Ошибки в микросхемах K1986BK01GI

Настоящий документ содержит описание всех ошибок, выявленных в микросхемах K1986BK01GI на момент создания данной версии документа.

2008 Выводы каналов АЦП работают на выход

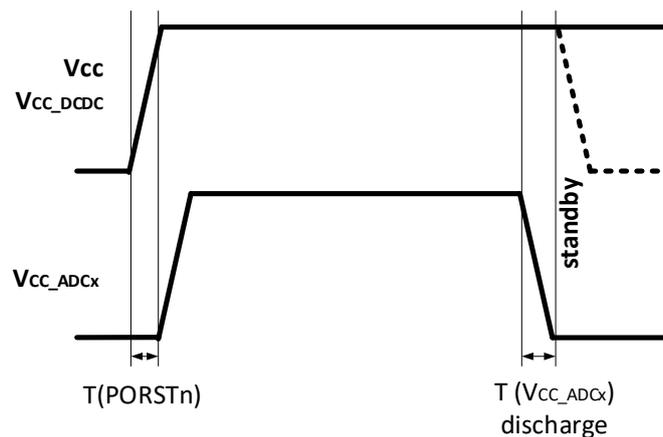
При подаче напряжения питания выводы, отвечающие за функции входных каналов АЦП (PORTC), кратковременно (T_{PORSTn}) работают на выход с выдачей уровня напряжения питания, соответствующего АЦП.

В режиме STANDBY выводы каналов АЦП также работают на выход с выдачей напряжения питания, соответствующего АЦП.

При выключении питания выводы каналов АЦП кратковременно работают на выход с выдачей уровня напряжения питания, соответствующего АЦП.

Всегда при отсутствии внутреннего питания VLLDO и наличии внешнего питания АЦП V_{CC_ADCx} .

- 1 Если АЦП не используется, не подавать напряжение питания АЦП V_{CC_ADCx} .
- 2 Если АЦП используется, то питание АЦП V_{CC_ADC} задавать позже, чем основное питание V_{CC} и V_{CC_DCDC} , на T_{PORSTn} (> 20 мс).

Перед выключением основного питания V_{CC} и V_{CC_DCDC} снять питание АЦП V_{CC_ADCx} и дождаться момента полной разрядки.

При переходе в режим STANDBY снимать напряжение питания АЦП с микроконтроллера аналогично порядку снятия основного питания.
